Vår ref.:
5183810

Søknad om reguleringsendring etter forenklet prosess – Laksfors masseuttak

I henhold til plan- og bygningsloven § 12-14 andre ledd søkes det herved om reguleringsendring for del av reguleringsplan for Laksfors masseuttak med plan ID 2015002 vedtatt 12.05.2016.

Figur 1: Til venstre: utsnitt av gjeldende reguleringsplan, til høyre: utsnitt av revidert reguleringsplan. Utarbeidet av Norconsult.

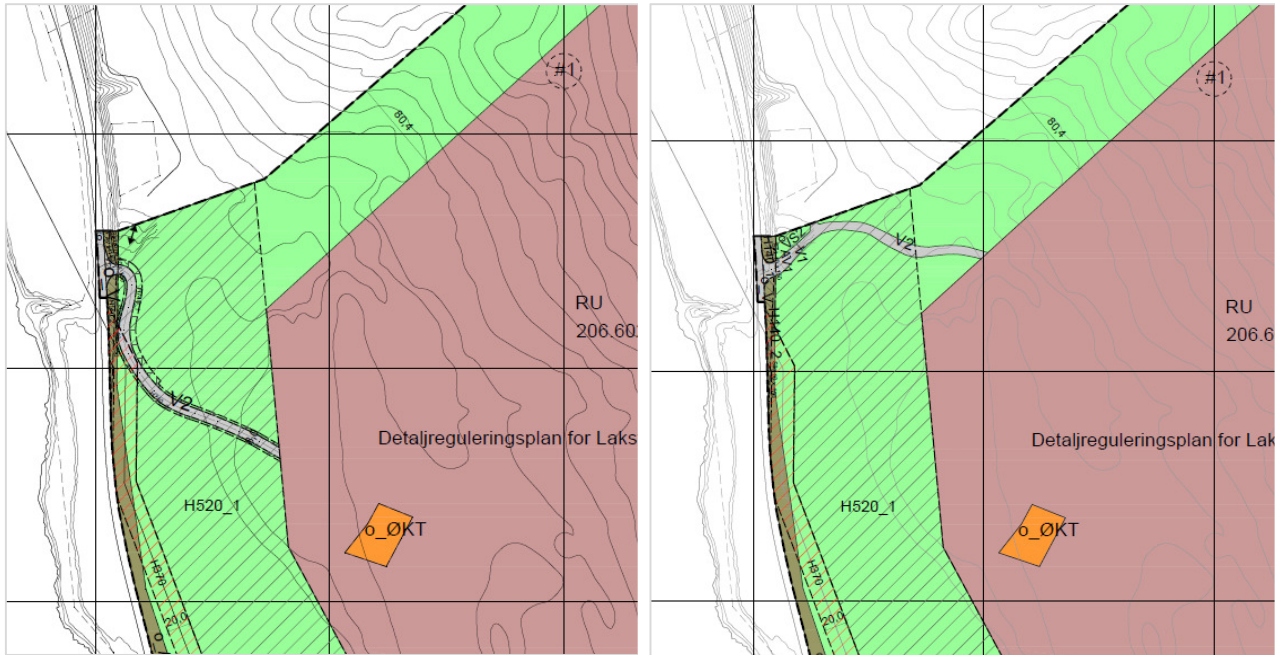
Atkomsttraséen endres slik som vist i figur til høyre ovenfor. Plassering av avkjørsel/kryss mot E6 forblir uendret, men utformingen er tilpasset den nye traséen. Den nye utformingen slik den er regulert inn (jf. område benevnt V1 på revidert plankart) er iht. veinormalen. Selve atkomstveien (område benevnt V2 på revidert plankart) er planlagt utformet iht. veiklasse 3 etter normaler for landbruksveier.

Det er utarbeidet profiltegninger og en kort beskrivelse av ny vei. Dette er lagt ved søknaden. Innregulert vei er bredere enn det som fremgår av profiltegnningene men plassering av vei i terrenget og utforming av denne er iht. profiltegnningene.

Eksisterende bolig nord for planområdet kan benytte den nye atkomstveien. Avkjørsel til denne boligen fra den nye traséen er konferert med boligeier og er regulert inn på plankartet.
